山东省施工图审查常见问题解答

(第一册 房屋建筑)

山东省勘察设计协会

2024年2月

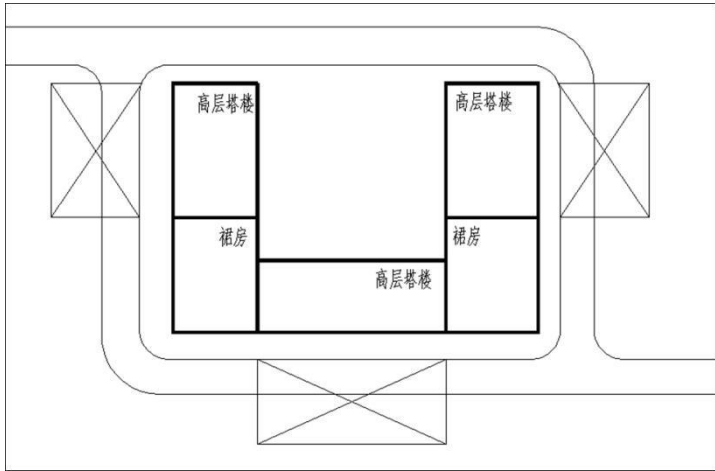
6 穿越建筑物的消防车道，是否能够在消防车道区域内设置开口？对消防通道与建筑周围空间的孔洞等开口是否有距离要求？

解答：穿过建筑物或进入建筑物内院的消防车道两侧，可以设置开口。但门窗开启后不应影响消防车通行或人员安全疏散。设置的平台、踏步及门扇、窗扇开启后不得占用消防车道的宽度。

1.2.1.10 图

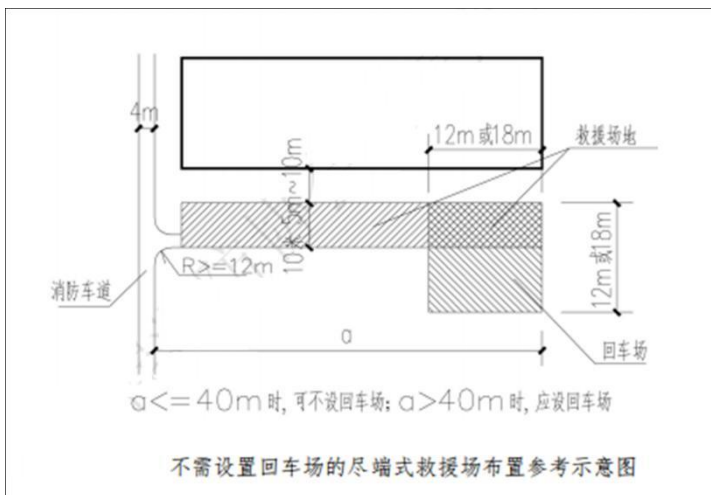
10 《建筑防火通用规范》 GB55037-2022 第 3.4.5 条第 6 款：长度大于 40m 的尽头式消防车道应设置满足消防车回转要求的场地或道路。消防车回转场地是否可以占用消防车登高救援场地的范围？

解答：在不影响消防车登高救援前提下，消防车回转场地可以占用部分消防车登高救援场地的范围。

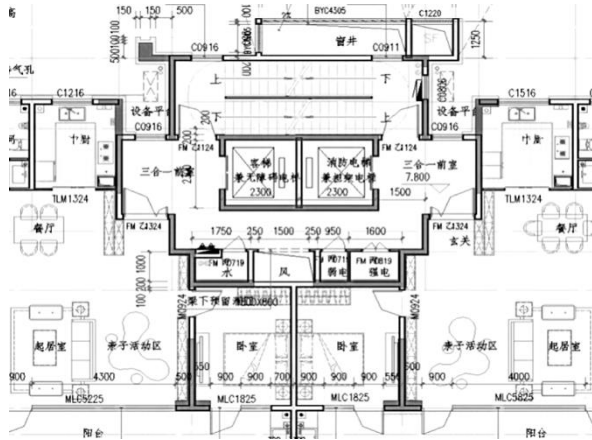
1 住宅商业服务网点采用封闭楼梯间疏散时，当该封闭楼梯间无天然采光和自然通风时，是否可以只在楼梯间最高部位设置1.0 m²可开启外窗或开口？

解答：根据《建筑防烟排烟系统技术标准》GB 51251-2017第3.2.1条，采用自然通风方式的封闭楼梯间，应在最高部位设置面积不小于1.0 m²的可开启外窗或开口；当建筑高度大于10m时，尚

应在楼梯间的外墙上每 5 层内设置总面积不小于 2.0 m^2 的可开启外窗或开口，且布置间隔不大于 3 层。此处建筑高度是指楼梯间服务的高度。

如果一、二层商业服务网点合计高度不大于 10m，可以只在楼梯间最高部位设置 1.0 m^2 可开启外窗或开口。

图 2.4.5 雪荷载积雪分布系数

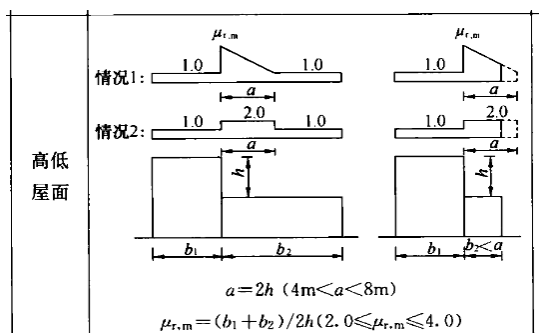
2 当屋面存在高大女儿墙、屋顶局部突出物，应考虑积雪堆积分布，在模型中输入女儿墙等突出构件尺寸。

3 当相邻建筑距离较近，屋面高差达到《门式刚架轻型房屋钢结构技术规范》GB51022-2015 第 4.3.3 条时，要考虑较低屋面的积雪堆积和漂移。根据《建筑结构荷载规范》GB50009-2012 条文解释，结合我国雪荷载的特点，高低屋面雪荷载堆积按情况 2 执行（不含漂移部分）。

图 2.4.9 水平力计算方向

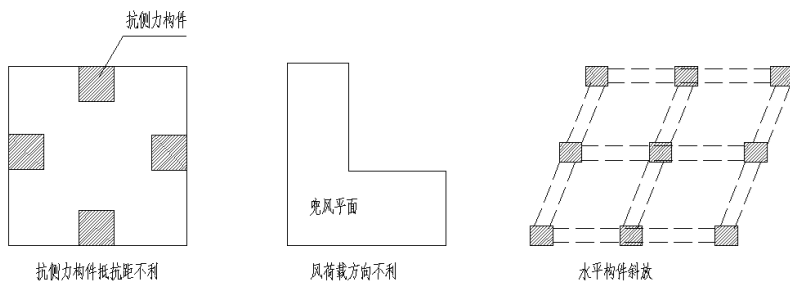
1 水平力与整体坐标夹角指的是模型整体坐标系和水平力的关系，包含风和地震力。对于非矩形平面建筑，如 L 型，风荷载不利方向一般不在 X、Y 方向，或者对于抗侧力构件形成的弯矩抵抗力矩最大值不在正交方向时，需要修改该选项，增加计算角度。

2 当斜交抗侧力构件与整体坐标系夹角大于 15° 时，应增加计算方向。特别注意对于柱正放，梁斜放结构的补充计算。

3 自动计算最不利地震方向选项虽然能够计算出结构最不利地震，并输出角度，但并不一定包含斜交抗侧力构件方向，此时仍需要补充斜交抗侧力构件方向地震力计算。

图 2.5.1 短梁纵筋截断问题示例

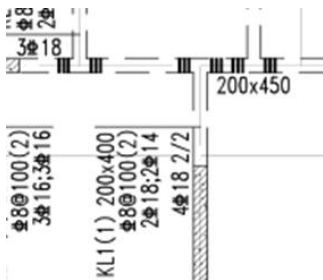
解答：G101 平法图集中，梁支座钢筋截断位置的标准做法是以荷载均匀、常规支撑条件为前提的，实际工程中，设计人应按《混凝土结构设计规范》GB50010-2010 第 9.2.3 条、9.2.4 条的规定进行校核，例如：剪力墙顺墙方向的较短梁（如图 2.5.1 是某施工报审图截图），支座钢筋截断位置仅距支座 450mm，显然不满足《混凝土结构设计规范》GB50010-2010 第 9.2.3 条。此梁受力状态实际接近悬挑梁，上部筋应按悬挑梁构造，不应截断。类似情况还有：端

解答：主次梁附加箍筋设置的位置，软件判断的不一定正确，相交梁处截面小的不一定是次梁，需进行合理性分析。图 2.5.1 中，KL1 其实是悬挑梁或接近悬挑梁，端部相交梁处改为互设附加箍筋是合理的。

图 2.5.17-2 分段连梁做法

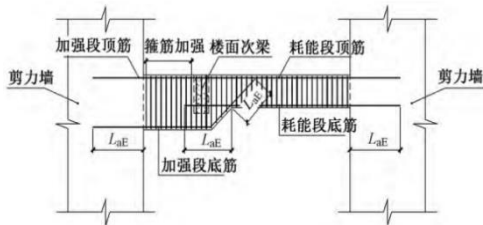
3 采用分段连梁的做法（图 2.5.17-2），要求加强段可单独承担楼面梁荷载，抗震性能不低于大震不屈服，必要时可增设附加纵筋；耗能段正常耗能。

图 2.5.20 外凸楼梯间结构示例

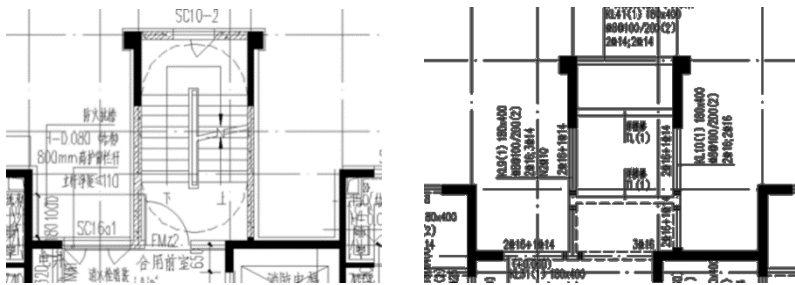
2.5.20 如图，外凸楼梯间的结构布置缺少合理的地震作用传递途径。

解答：住宅楼楼梯间通常外凸，楼梯间电梯间集中布置导致楼板缺失较多，需加强结构整体性，不宜采用装配式楼梯。如图 2.5.21 是一个 18 层住宅楼的完全外凸楼梯间的建筑平面截图、结构平面截图和预制楼梯支座大样。沿纵向向楼梯间其实是框架结构，且高宽比接近 20，应采取措施将楼梯间水平荷载传递给主体结构，此处楼梯间仍采用装配式楼梯是不合理的，应采用现浇楼梯，且梯板两侧增设边缘构件，楼梯间处梁、板加强。

图 2.5.22 一向少墙剪力墙结构

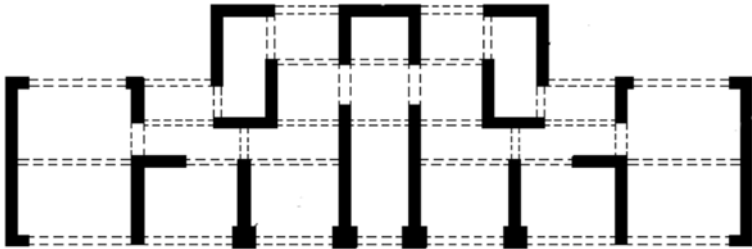
解答：与横墙相连的纵向较短翼缘墙肢仍为墙的一部分，受力模式与独立墙肢、长墙肢均不同，剪力墙结构在水平荷载作用下的变形以弯曲型为主，对于纵向墙肢较少且短的情况应依据结构的变形特征复核该方向的结构体系。实际工程中纵向应尽可能布置一定数量的长墙肢，避免纵向无长墙。当纵向较多短墙肢截面高厚比不大于4（《高层建筑混凝土结构技术规程》JGJ3-2010第7.1.7条）或

不大于 3(《建筑抗震设计规范》6.4.6 条)时,应补充该向按框架-剪力墙结构的包络设计,对纵向的短墙肢按《建筑抗震设计规范》GB50011-2010 第 6.4.6 条加强构造措施,梁和少墙方向的剪力墙边缘构件应满足框架的抗震构造要求。

图 2.6.5-1 某屋面支撑设置（局部）

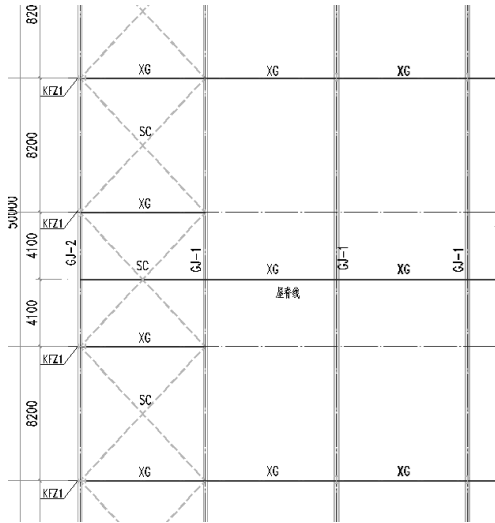
2.6.5 圆钢水平撑与屋脊通长刚性系杆，如下图这样设置，可以吗？

解答：不可以。水平撑与刚性系杆本是一套体系，刚性系杆只有传递到支撑系统，才能起到刚架面外稳定性的作用。

1 如图中系杆与水平支撑不连接，刚性系杆起不了传递水平力的作用，也起不了梁面外稳定作用。

2 如图中系杆与水平支撑连接，系杆由轴心受力构件变成了压弯构件，系杆应按压弯构件验算，受力复杂化，且会导致圆钢水平支撑的松弛，起不到支撑的作用。

图 2.6.5-2 某柱间支撑设置（局部）

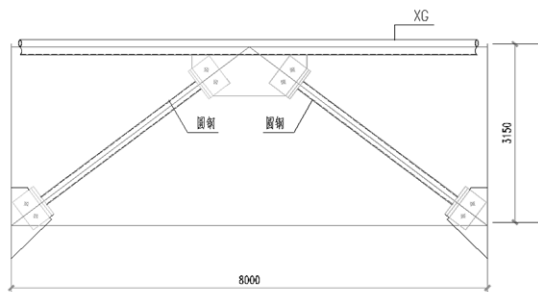
同理，下图的门式刚架人字形柱间支撑的斜杆采用圆钢也不合理。
